<b>INTERVENTION</b>		
<b>À :</b> <b>À l'attention du :</b> <b>Copie à :</b>	Tous concessionnaires/MEAM Directeur du Service Responsable du Concessionnaire Responsable des Pièces Technicien(s) Aston Martin	<b>Référence :</b> <b>FSA : 145</b>  <b>Publié : Juillet</b> <b>2006</b>
<b>Modèle :</b>	<b>V12 Vanquish S</b>	<b>Page : 1 de 6</b>
<b>Gamme NIV (numéro immatriculation véhicule):</b>	<b>501949-502074</b>	
<b>Objet :</b>	<b>Modifications du haut-parleur de graves et de l'amplificateur</b>

Sur plusieurs véhicules V12 Vanquish S, on a constaté le mauvais fonctionnement du haut-parleur de graves et du haut-parleur droit. Pour résoudre ce problème, exécuter les modifications requises sur le connecteur du haut-parleur de graves et de l'amplificateur, décrites dans la procédure d'atelier suivante.

**Fig. 6**

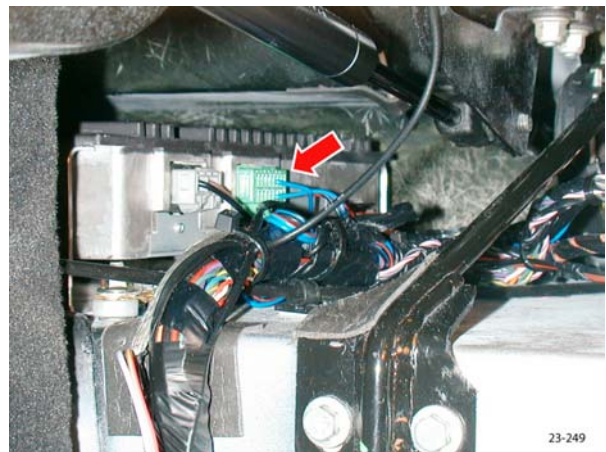
- 7 Débrancher IC031 de l'ampli de haut-parleur de graves. Voir Fig. 6

- 8 Enlever le fil noir/rouge de la broche 2 et le mettre sur la broche 1.
- 9 Enlever le fil noir/bleu de la broche 10 et le mettre sur la broche 9.
- 10 Rebrancher IC031 sur l'ampli de haut-parleur de graves.

**Fig. 7**

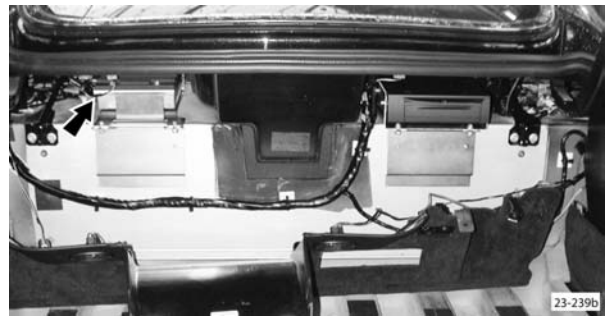
- 11 Emplacement de l'amplificateur audio.  
Voir Fig. 7

- 12 Débrancher IC033 de l'amplificateur audio.  
13 Enlever le fil vert de la broche 3.  
14 Enlever le fil pourpre de la broche 11 et le mettre sur la broche 3.  
15 Installer le fil vert dans la broche 11.  
16 Rebrancher IC033.
